Ελλάς, Θαλασσινός Οδηγός, Τόμος Ι - Greece, Sea Guide, Volume I Διορθώσεις μέχρι Απρίλιο 2026 - Corrections up to April 2026

(Οι παρακάτω διορθώσεις είναι αυτές που περιήλθαν σε γνώση μας και αφορούν κυρίως στην ασφάλεια ναυσιπλοΐας, καθώς και παροράματα) - The following corrections are those that came to our knowledge and concern mainly navigational safety and typographical errors)

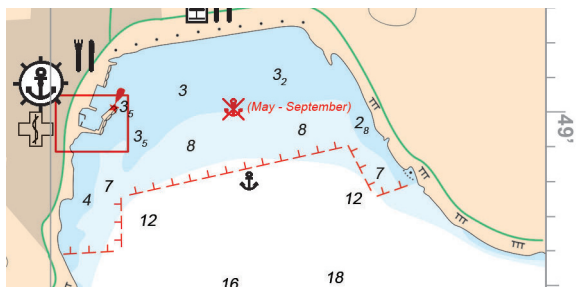
Σελ. 152, Ο. Λιβάδι, επικόλλημα:

Να τοποθετηθεί το Σχήμα 2 στην αντίστοιχη θέση

10/25 Page 152, O. Livádi, insert block:

Insert Block 2 in its corresponding place

σχήμα / Block 3

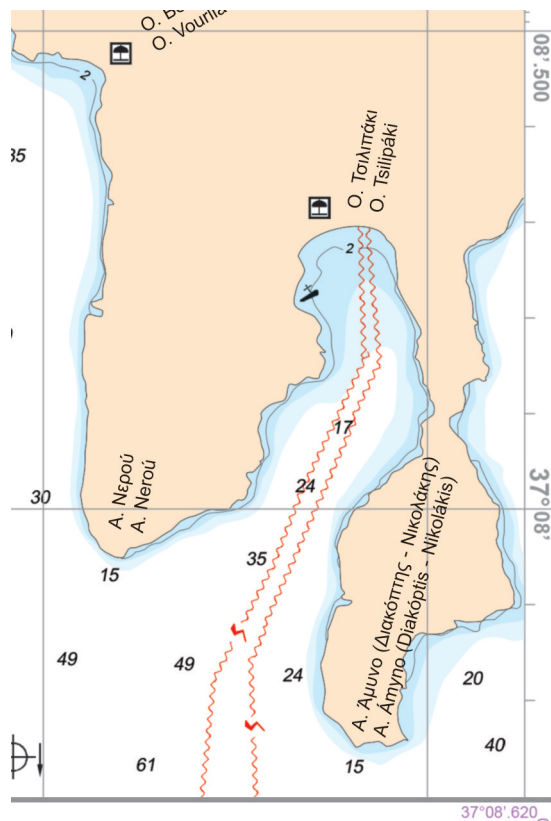
Σελ. 209, Ο. Ίου, επικόλλημα:

Να τοποθετηθεί το Σχήμα 3 στην αντίστοιχη θέση

4/26 Page 209, O. Íos, insert block:

Insert Block 3 in its corresponding place
